原西立面

活化利用方案

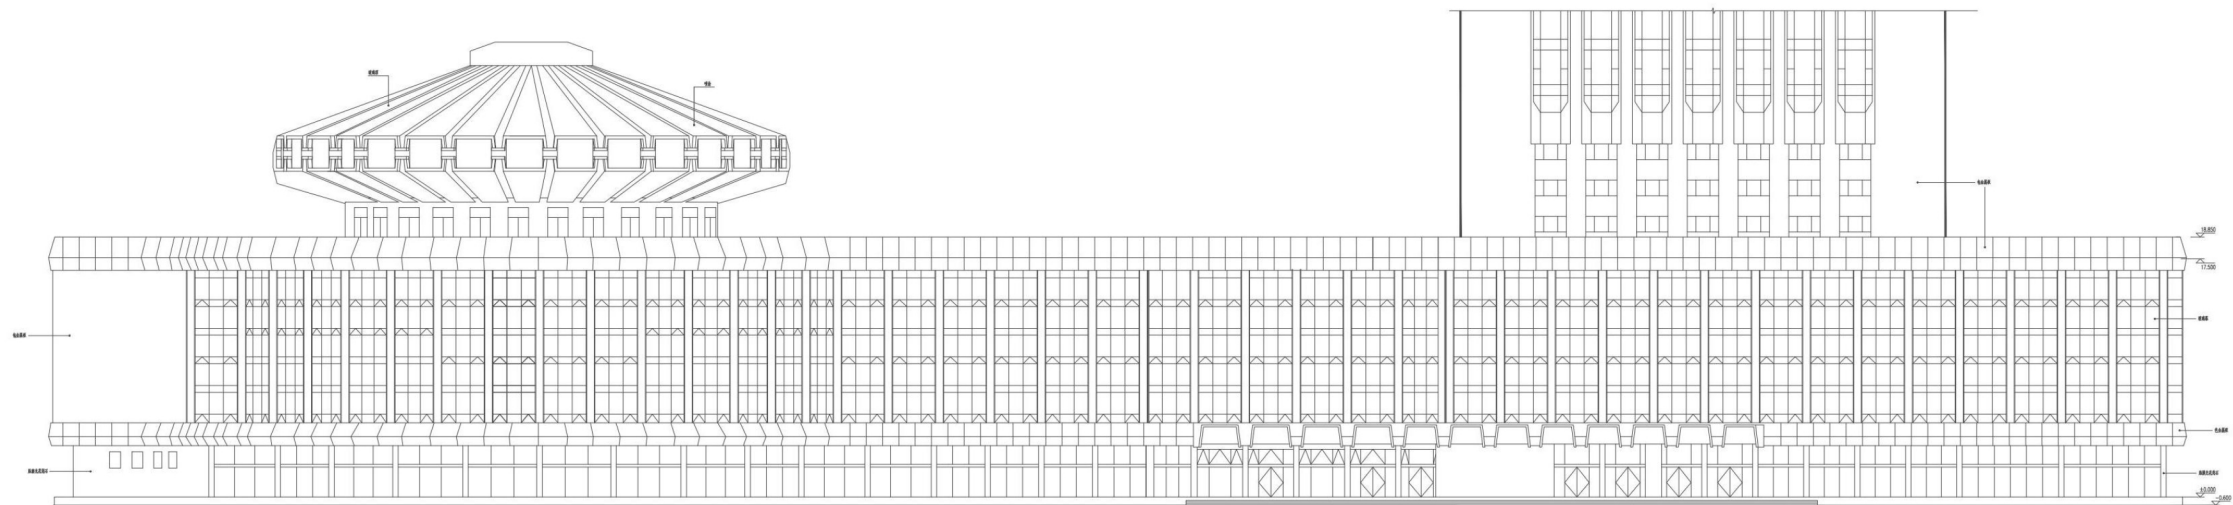
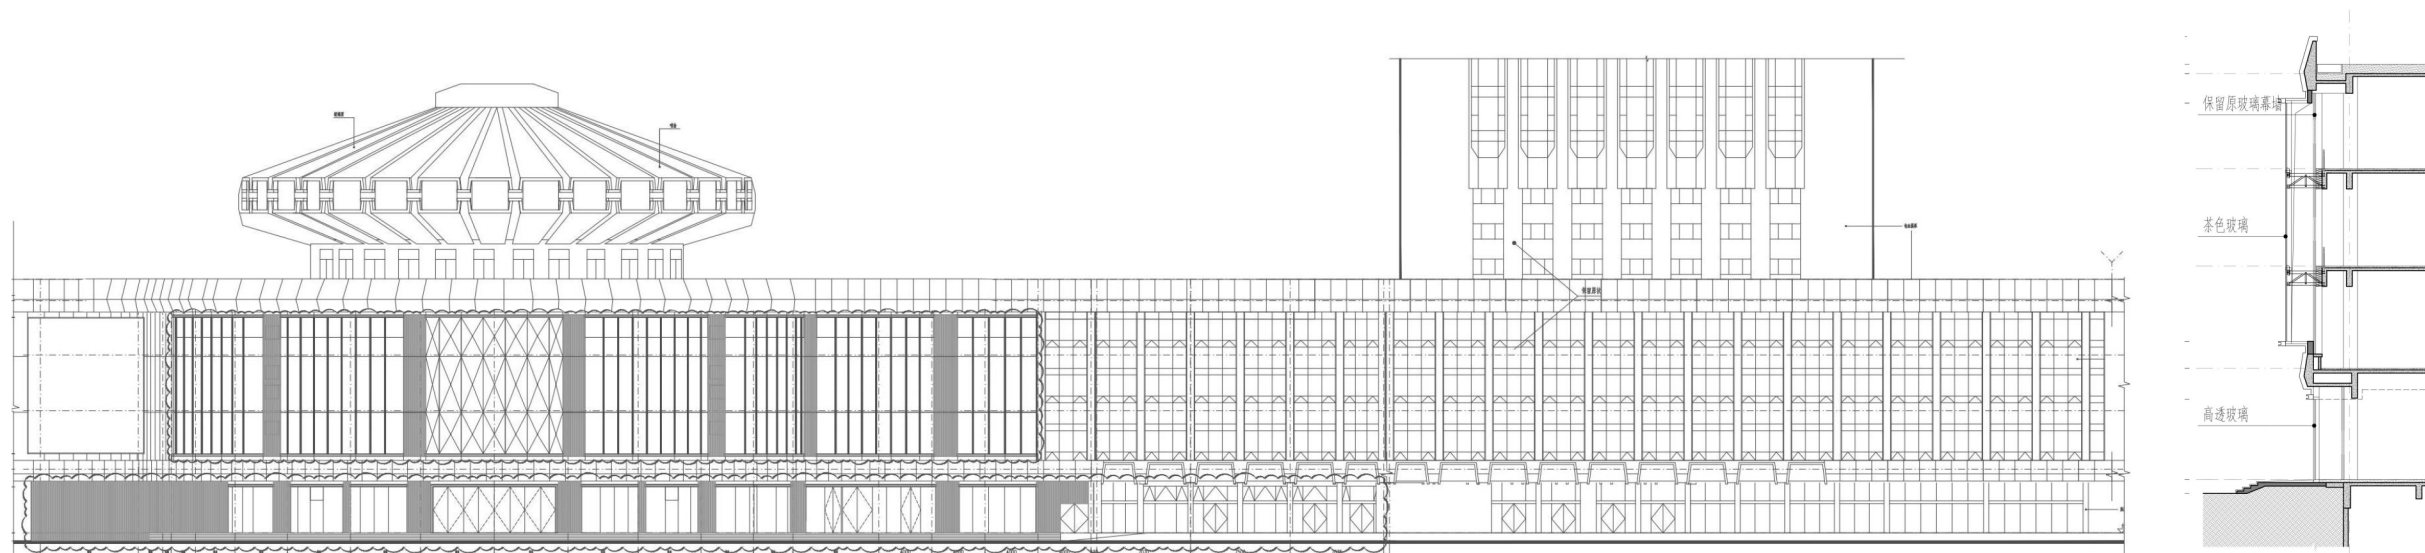
本次改造仅限云线圈注部分
